YTTRANDE

NV-08000-20

Yttrande i mål nr M 7332-17, rörande tillstånd till nuvarande och utökad produktion vid Frövi bruk, BillerudKorsnäs Skog & Industri AB i Lindesbergs kommun, nu fråga om provotidsredovisning angående utsläpp till luft

Diagram 1. Utsläpp av kväveoxider, kg per ton sulfatmassa, med markeringar av svarlutens torrhalt.

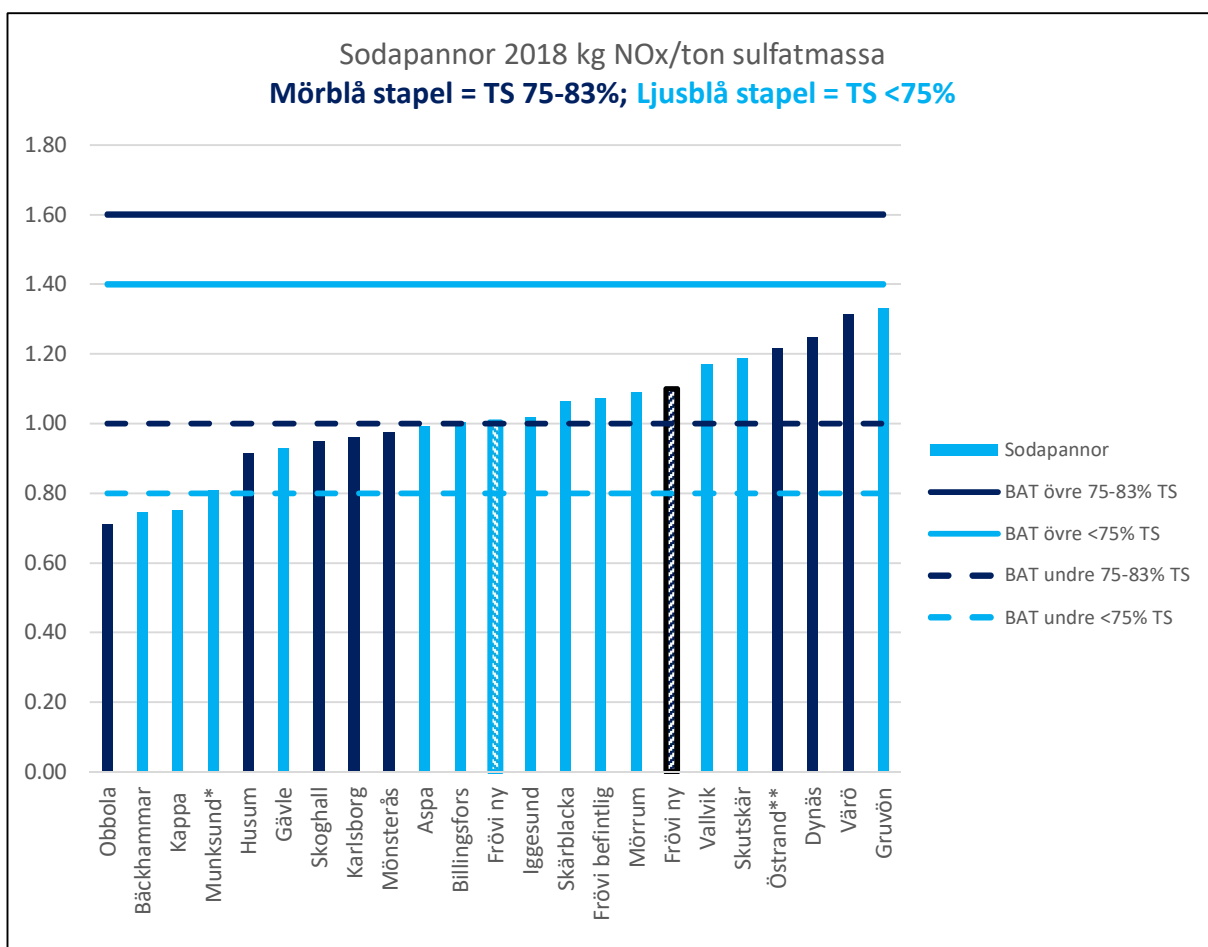
Följande iakttagelser kan göras i diagram 1.

- Något tydligt samband mellan ökad torrhalt i svarluten och ökat NO_x-utsläpp kan inte utläsas.
- Ett flertal bruk med sodapannor av varierande ålder har NO_x-utsläpp i nivå eller under BAT-AEL.
- Frövis planerade nya panna placerar sig i mitten eller något högre jämfört med befintliga sodapannor.

Naturvårdsverket menar att man av detta kan dra slutsatsen att de utsläppsnivåer som bolaget redovisat inte utgör bästa möjliga teknik vad gäller förbränning och styrning.

Diagram 2. Utsläpp av stoft från sodapannor 2019

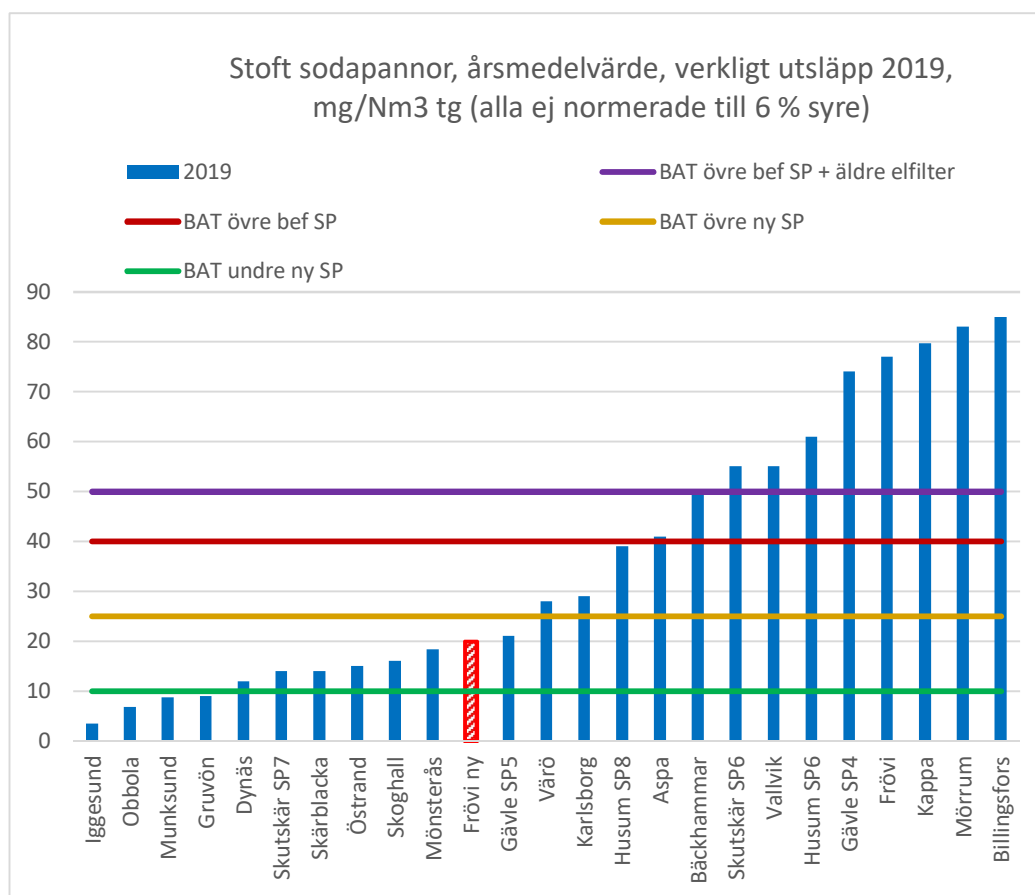
I diagram 2 visas i blå staplar utsläppshalten från respektive bruks sodapanna (några bruk har två sodapannor). Frövis planerade nya sodapanna är inlagd med en streckad röd stapel, med en nivå motsvarande den övre nivån i det intervall som bolaget uppgett att pannan dimensioneras för (15-20 mg/Nm³ tg, 6 % syre). De vågräta linjerna visar de olika nivåerna för BAT-AEL.¹⁶ BAT-AEL för en ny sodapanna är angiven till 10-25 mg/Nm³ tg, vid 6 % syre. För befintliga sodapannor är den övre gränsen utsträckt till 40 mg/Nm³ tg, 6 % syre och för sodapannor där elfiltret närmar sig slutet av sin livslängd kan upp till 50 mg/Nm³ tg, 6 % syre tillåtas. Det bör anmärkas att i de blå staplarna ingår all drift, till skillnad från BAT-AEL som ska tillämpas för normal drift.

Ingen av de i diagrammet redovisade befintliga sodapannorna är att betrakta som ny sodapanna. Som redovisats i avsnitt 2.1.3 ovan varierar åldern på sodapannorna från 8 till 59 år, med ett medelvärde på 37 år. Två av sodapannorna (Östrand och Värö) är dock väsentligt ombyggda under senare år. Trots det kan av diagrammet utläsas att 10 av sodapannorna hade ett utsläpp som understeg den utsläppsnivå som den nya sodapannan vid Frövi bruk enligt bolaget är tänkt att dimensioneras för. De faktiska utsläppen från befintliga sodapannor bekräftar sålunda att bästa möjliga teknik, i enlighet med 2 kap. 3 § miljöbalken, för utsläpp av stoft från en ny sodapanna ligger kring eller t.o.m. under 10 mg/Nm³ tg vid 6 % syre.
